# Commentaar van de auteurs

In de zeer gewaardeerde opmerkingen van dr. ir. Eggink worden enkele aanvullingen op het artikel „Grote oxydatie-slots type Carrousel” gevraagd, terwijl voorts nog enkele niet, of slechts terloops genoemde ontwerpaspecten worden aangevoerd. Gaarne wordt van de gelegenheid gebruik gemaakt hierop nader in te gaan. A. de Man en ir. J. Zeper

Afb. 1 - Berekende snelheden in cm/sec. in een 4 m diep circuit.

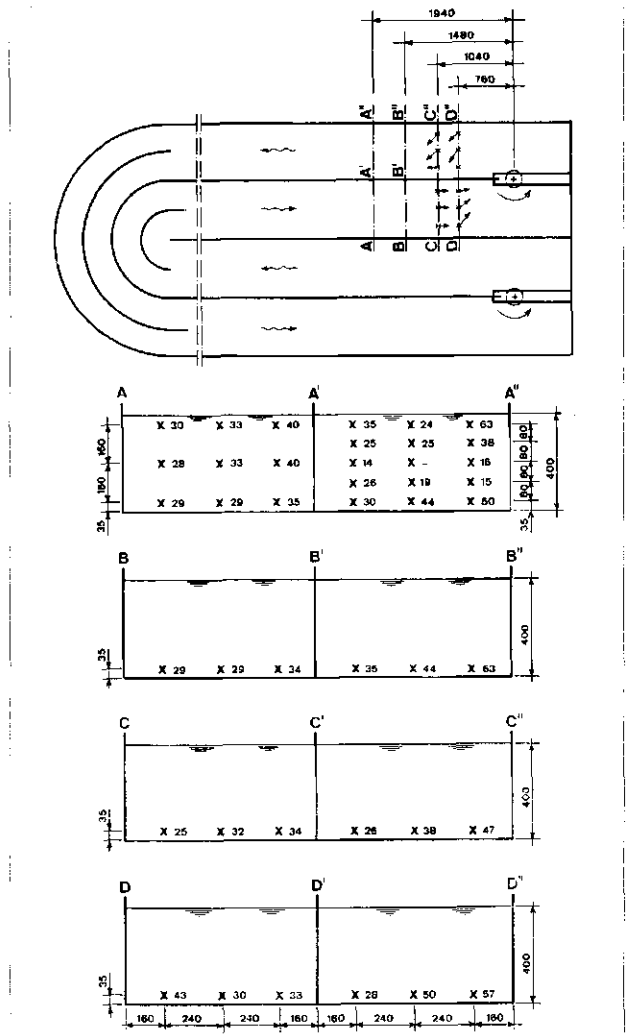
Gevraagd wordt naar de stroomsnelheid in een circuit met een diepte van 4 m. Gemeten waarden kunnen hiervan nog niet worden gegeven. Het diepste circuit dat thans in gebruik is, is dat van de installatie te Ursem, bij de zuivelfabriek „De Prinses”. De doorsnede van het circuit bedraagt 5 x 2,50 m. Een installatie met een circuitdoorsnede van 6 x 3 m, zal over enige weken te Zuid-Laren in bedrijf komen.

Metingen in de installatie van De Prinses toonden een goede overeenstemming met de waarden, welke afgeleid zijn uit de modelproeven (schaal 1 : 8,3). Gezien deze overeenstemming zal een overdracht, volgens de modelregels van Froude, van de in de installatie De Prinses gemeten snelheden naar een circuit met een doorsnede van 8 x 4 m (schaal 1 : 1,6), voldoende betrouwbaar zijn.

In afb. 1 zijn deze berekende stroomsnelheden gegeven. Enkele opmerkingen hierbij kunnen mogelijk nog verhelderend werken:

Bij de metingen is gebleken, dat de verticale gradiënt van de snelheidsverdeling gering is. De in de figuur aangegeven onderste meetpunten, die door het schaafeffect wat hoog boven de bodem liggen, kunnen geacht worden ook voor lager gelegen punten te gelden.

De in het artikel beschreven spiraalbeweging, zoals deze zich voordoet in het beluchtingsdeel, zet zich voort in het afstromende been van het circuit. Deze spiraalbeweging is duidelijk herkenbaar in raai A en in de richting van de stroming over de bodem. Het effect zet zich ver door, maar wordt door de stroomgeleiding in de bocht grotendeels teniet gedaan. Enige invloed ervan is echter ook na de bocht nog te bespeuren. De aangegeven snelheden blijken in de praktijk ruim voldoende om slibafzetting te voorkomen. De vraag of er uit hydraulisch oogpunt beperkingen aan het slibgehalte moeten worden gesteld, kan dan ook ontkennend worden beantwoord.

Afb. 2 - Invloed van de inhoud van de beluchtingstank op het rendement van de zuurstofinbreng. Naar proeven van het Emshergenossenschaft.

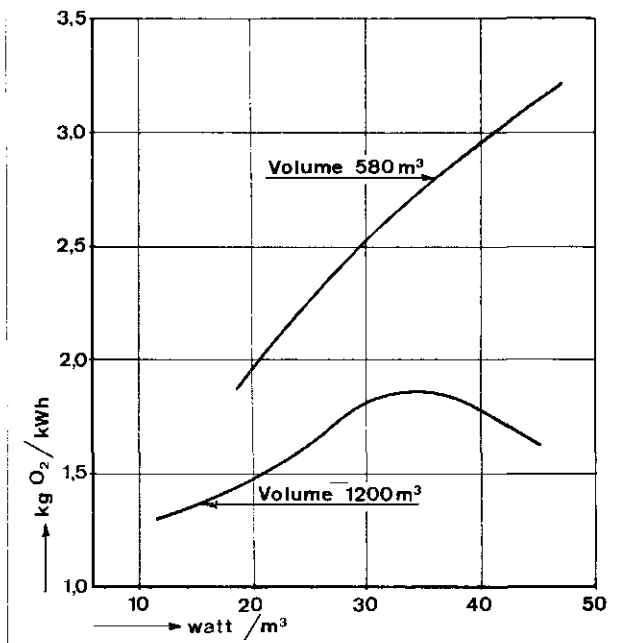
Uiteraard dient men zich wel af te vragen of de speciale vormgeving van het beluchtungsdeel het rendement van de zuurstofinbreng niet ongunstig beïnvloed.

Op basis van metingen van het Emschergerossenschaft is in afb. 2 de invloed van de inhoud van debeluchtungs tank op het rendement van de beluchter gegeven. Bij vergroting van het beluchtungs-volumen van 580 m<sup>3</sup> naar 1200 m<sup>3</sup> daalt het rendement aanzienlijk, niettegenstaande het vermogen aan de vergrote inhoud werd aangepast (gelijk vermogen per m<sup>3</sup>). Indien deze zelfde beluchter onder oxydatieslootcondities zou worden opgesteld, dan zou de inhoud van de aeratietank geen 1200 m<sup>3</sup>, maar ruim 6000 m<sup>3</sup> moeten bedragen. Het valt te betwijfelen of er bij toepassing van een vierkante aeratietank dan nog voldoende turbulentie zal optreden om het relatief zware slib van een oxydatiesloot nog in turbulentie te houden, en het is de vraag of er nog van redelijk rendement sprake kan zijn.
